**Modulo per la presentazione delle osservazioni per i piani/programmi/progetti sottoposti a procedimenti di valutazione ambientale di competenza statale**

ID: ..... **Impianto eolico costituito da 9 turbine della potenza di 6,8MW, per una potenza complessiva 61,2MW, denominato "Laccanu" da realizzarsi nei Comuni di Ittiri, Bessude, Banari e Thiesi (SS) con le relative opere di connessione elettriche.**

**Proponente:** Queequeg Renewables Due S.R.L.

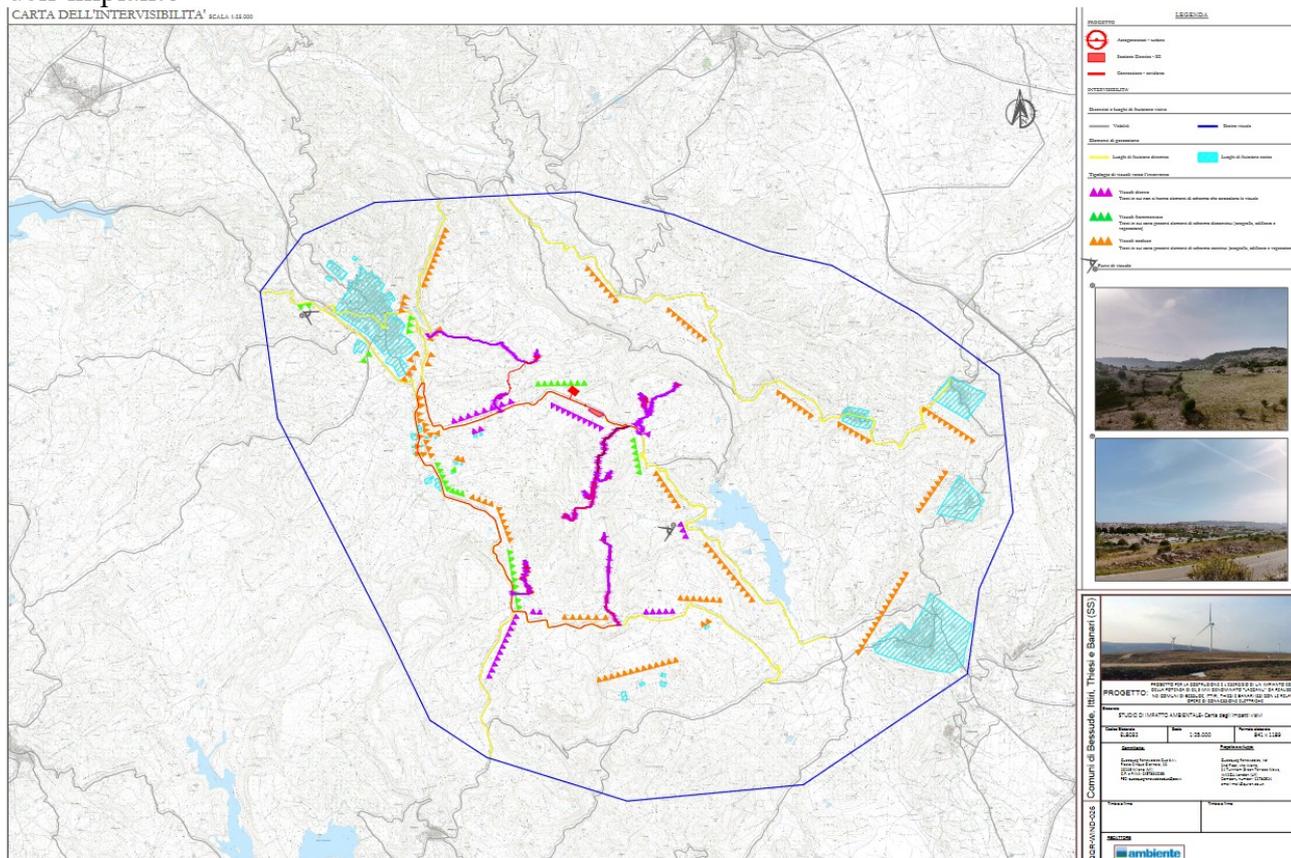
Tenendo conto della definizione di “consumo di suolo” SNPA, suddetta, l'evidenza che la messa a terra di pale eoliche dell'altezza di 200 metri, la realizzazione di un sistema di nuova viabilità interna al parco eolico, la realizzazione di modifiche alla viabilità esistente, la costruzione di una superficie di oltre 10000mq (1Ha di piazzola!) per ogni area di cantieramento invadendo superfici

boscate e aree con emergenze rocciose non possono che confliggere con i principi generali di tutela.

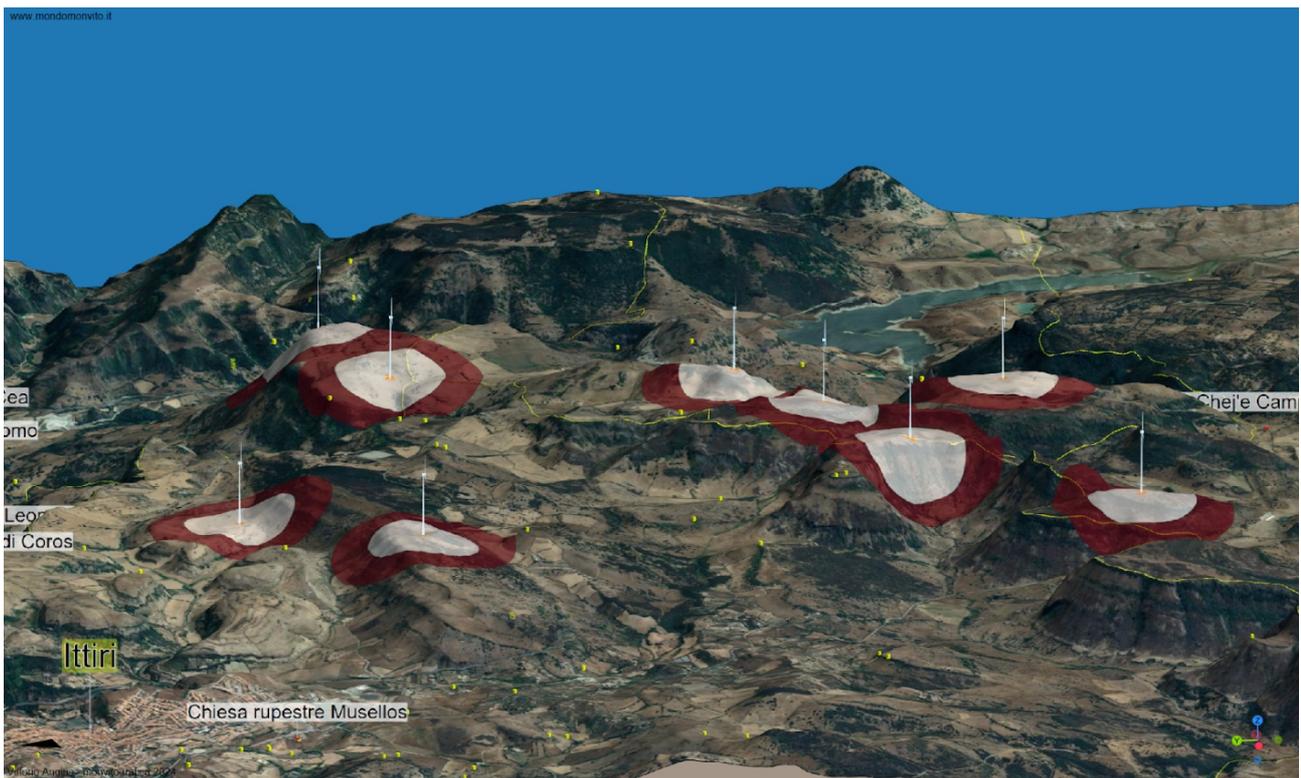
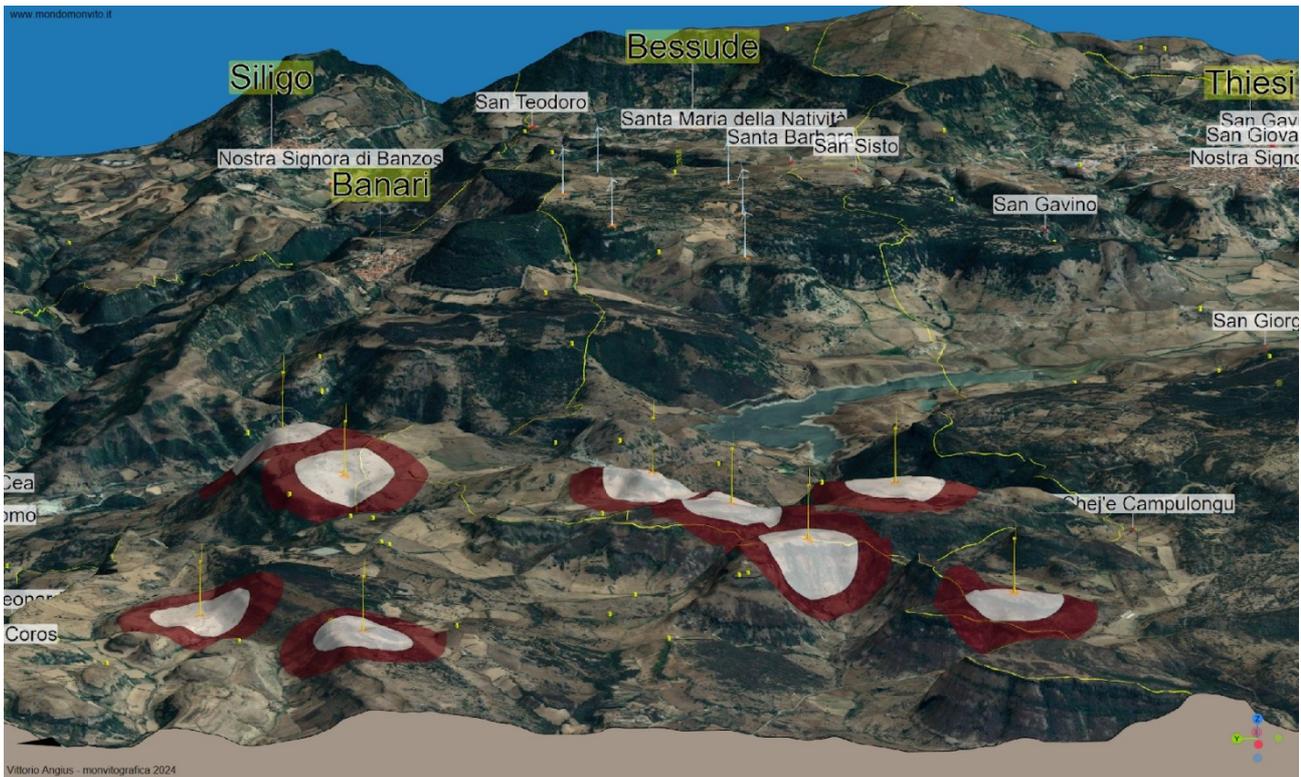
La carta delle intervisibilità di progetto non chiarisce affatto quale sarà l'impatto visivo dell'impianto

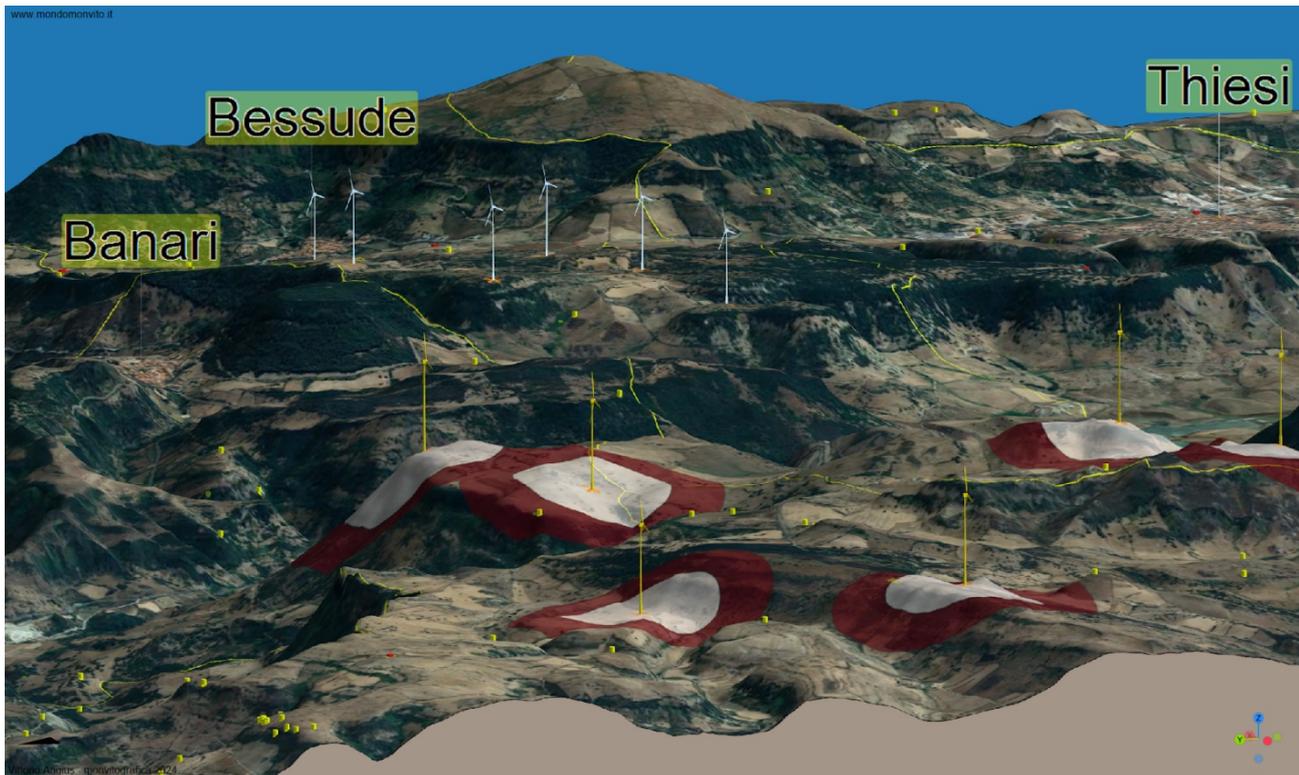
Viceversa la modellazione effettuata da volontari del nostro comitato fa emergere uno scenario sconcertante:

Si evidenzia in tal senso che le linee guida della Regione Toscana per l'installazione di impianti eolici calcolano in  $600 \times H_{\text{torre}}$  [m] il raggio dell'area di impatto visuale assoluto (aiva).

Il livello di visibilità risulta altissimo e in particolare risulta incompatibile con le valutazioni poste alla base dei vincoli di natura paesaggistica dei territori dei comuni limitrofi.
